GRANSKNINGSUTLÅTANDE

Detaljplan för Erska 1:55 m.fl., Skolgatan i Sollebrunn, Alingsås kommun

Diarienummer: 2022.236 KS
Beställare: Kommunstyrelsen

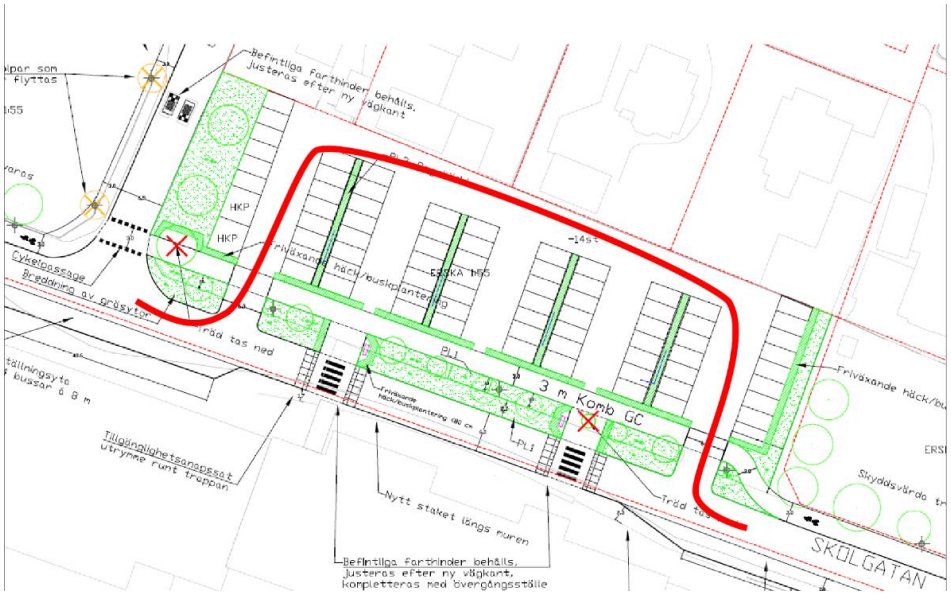
Vi är oroliga att det kommer bli buskörning (A-traktorer) på parkeringen, den röda linjen i bilden nedan visar en mycket trolig rutt för buskörning.

När vi tittar på ritningen över parkeringen så ser vi att det går att åka igenom parkeringen så som, den röda markeringen i bilden nedan. Detta kommer vara ***som gjort*** för buskörning då de (ungdomarna med A-traktorer och annan bilburna buskörare) kommer köra och sladda in och ut från parkeringen.

Vi vill att ni redan nu planerar in rejäla hinder mot buskörning.

Illustrationerna över parkeringen och planområdet i övrigt syftar till att visa kommunens viljeinriktning med platsen, men utformningen av platsen kan komma att förändras längre fram. Frågor som berör farthinder, parkeringsreglering och övervakning omfattas inte av den nya detaljplanen, utan omhändertas av samhällsbyggnadsförvaltningen i projekteringen av åtgärderna och i senare skeden. Kommunen har tagit synpunkterna i beaktan och ändrat i illustrationskartan för att inte öppna upp för rundkörning på parkeringen. Övriga synpunkter har förmedlats till Trafik- och parkenheten.
